RAPPORTO FINALE DI ISPEZIONE 2024-CP01.1-RFI

<i>Tipo di incarico</i>	Ispezione finalizzata alla verifica del Progetto Progetto di Fattibilità Tecnico Economica (D.Lgs. n.36/2023)
<i>Oggetto dell'ispezione</i>	APPROVVIGIONAMENTO IDRICO COMUNE DI VERBANIA REALIZZAZIONE NUOVA PRESA A LAGO "VILLA TARANTO" IN COMUNE DI VERBANIA
<i>Committente</i>	Acqua Novara.VCO S.p.A.
<i>Responsabile del Procedimento</i>	Ing. Giuseppe Caranti
<i>GRUPPO DI PROGETTAZIONE/PROGETTISTA</i>	
<i>Progettisti</i>	Dott. Ing. Riccardo Isola (Isola Boasso) Dott. Ing. Paolo Boasso (Isola Boasso) Dott. Ing. Fabrizio Rabaglio (Isola Boasso) Dott. Geol. Marco Carmine (Studio Idrogeo) Arch. Lucia Ferraris (Studio di Architettura Ferrari&Ferraris)

Si veda il contratto quadro 2023/16 e il contratto applicativo 29/08/2024.con ricevimento del progetto in data 15/10/2024 con contestuale decorrenza dei temini di consegna avente ad oggetto: "INCARICO DI VERIFICA DEL PROGETTO DI FATTIBILITA' TECNICO-ECONOMICA RELATIVO ALLA REALIZZAZIONE DELLA NUOVA PRESA A LAGO "VILLA TARANTO" IN COMUNE DI VERBANIA

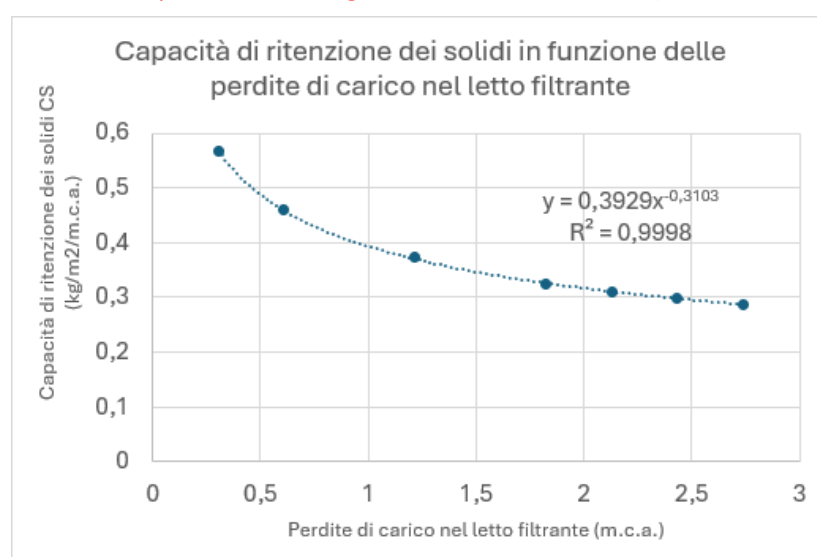
Non Conformità n.2	ID.01.003 – Relazione di Processo																	
Requisito di riferimento	<p>A.2 – COMPLETEZZA – Esaustività delle informazioni tecniche ed amministrative contenute nei singoli elaborati progettuali rispetto ai contenuti previsti dalla normativa</p> <p>E.5 – RISCHI DI VARIANTI – Compatibilità degli elaborati progettuali con l'effettiva realizzazione per fasi e cantierizzazione dell'opera</p>																	
<ul style="list-style-type: none">• Non sono chiaramente indicati i riferimenti relativi a formule e tabelle derivati da vari manuali e linee guida (EPA ?), che si è provato a reperire senza successo• A pag. 18 non è stato possibile ripercorre i calcoli che hanno portato ai valori di CT dall'equazione 3.3.• A pag. 21 non è ripercorribile il procedimento per il calcolo della superficie filtrante necessaria: come si passa nel dettaglio da (1) a (2) ? Si deve inoltre assumere che la relazione (1) derivi da trattazione condotta nel MOP 8 (non è dichiarato)• Nello schema a blocchi di pag. 24 non è chiarito cosa si intenda con il simbolo , dato che "LT" è il simbolo del misuratore di livello (legenda a pag. 23), ma non è dato sapere il significato di "LS" <p>Anche il documento ID.01.005 Disciplinare macchine a pag. 25 non è chiaro</p>

- I riferimenti EPA utilizzati sono indicati in nota nella relazione e sono i seguenti:
 - “Disinfection Profiling and Benchmarking Guidance Manual” – EPA -815-R-99-013
 - “Long term 2 enhanced surface water treatment rule toolbox guidance manual” – EPA- EPA 815-R-09-016 - April 2010
- Al fine di fornire chiarimento a quanto richiesto, si riporta nel seguito – a titolo di esempio – il calcolo relativo al segmento 1.

Le caselle con sfondo giallo riportano i dati di input. Il valore di CT viene calcolato – in base alla sua definizione – come prodotto della concentrazione residua di cloro per il tempo di contatto (T₁₀).

Si impone poi un valore di Log di abbattimento conseguibile in modo che il valore di CT come desunto dalla relazione 3.3 risulti uguale a quello calcolato. Tale valore corrisponde – dunque – all’abbattimento conseguibile in queste condizioni.

CALCOLO SEGMENTO 1					
Lunghezza condotta =	1500	m	Temperatura dell'acqua	8	°C
Velocità media =	1,2	m/s	pH dell'acqua	7,5	upH
Baffling factor =	1				
T ₁₀ =	20,8	min			
Conc.residua Cl =	2	mg/l			
Rimozione GIARDIA					
CT calcolato =	41,7	mg/l/min	CT da equazione 3.3 =	41,7	mg/l/min
Log conseguibile =	0,707				
Rimozione VIRUS					
CT calcolato =	41,7	mg/l/min	CT 4 log (da tab.C-7) =	6,8	mg/l/min
Log conseguibile =	24,510

- Effettivamente c’è un errore nel diagramma: le ordinate hanno lo stesso nome delle ascisse ed il titolo è fuorviante. Riportiamo nel seguito la versione corretta (i dati numerici non cambiano):

La relazione verrà corretta con il diagramma aggiornato.
